Opinia Nr 006819

z wyników przeprowadzonych oględzin - ekspertyzy urządzeń grzewczo-kominowych

w budynku przy ul. Parkowej nr 11/2 w Wałbrzychu  
dotycząca urządzeń grzewczo-kominowych używanych przez

B.O.K. Stary Zdrój

# SKIC ORIENTACYJNY

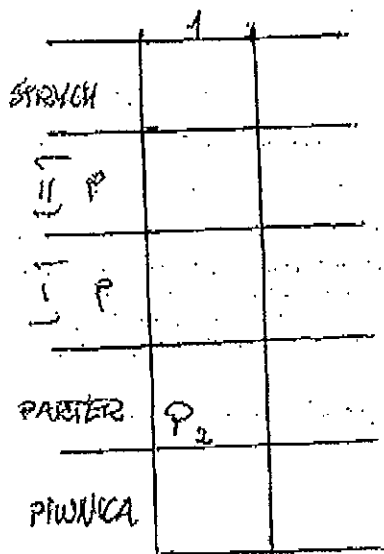
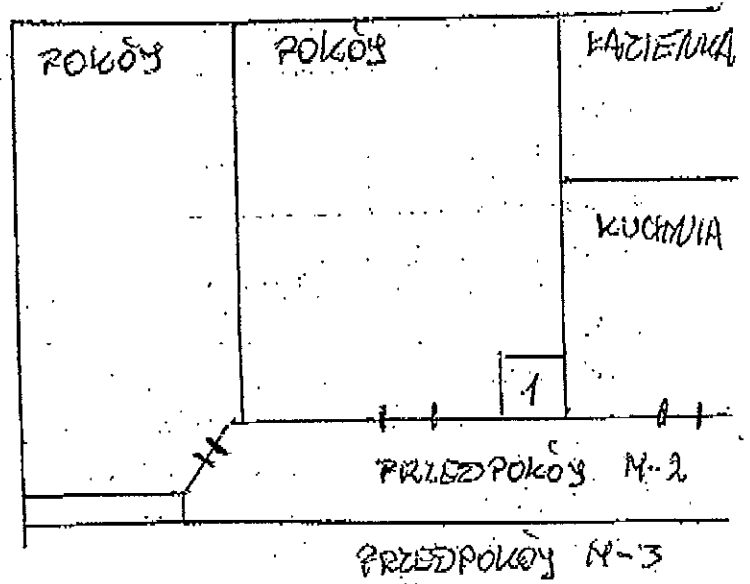
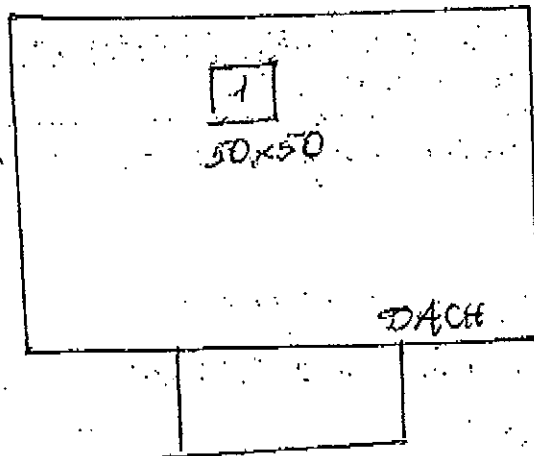
1. Do przewodów w. 1 (50x50 mm) zgodnie z wymogami producenta można podłączyć kocioł gazowy CO z zamkniętą kominą.
2. Do przewodów w. 1 można podłączyć wentylację mechaniczną, kłody po zamontowaniu wentylacji odwróconej.
3. Wentylację mechaniczną należy wykonać wg obowiązujących przepisów.
4. Dla prawidłowego funkcjonowania urządzeń kominowych zapewnienie należy wykonać poprzez wyodrębnienie nawiewu.

Inne uwagi: przy podłączeniu pieca w. 1 (50x50 mm) powinien być zabezpieczony układem kominowym.
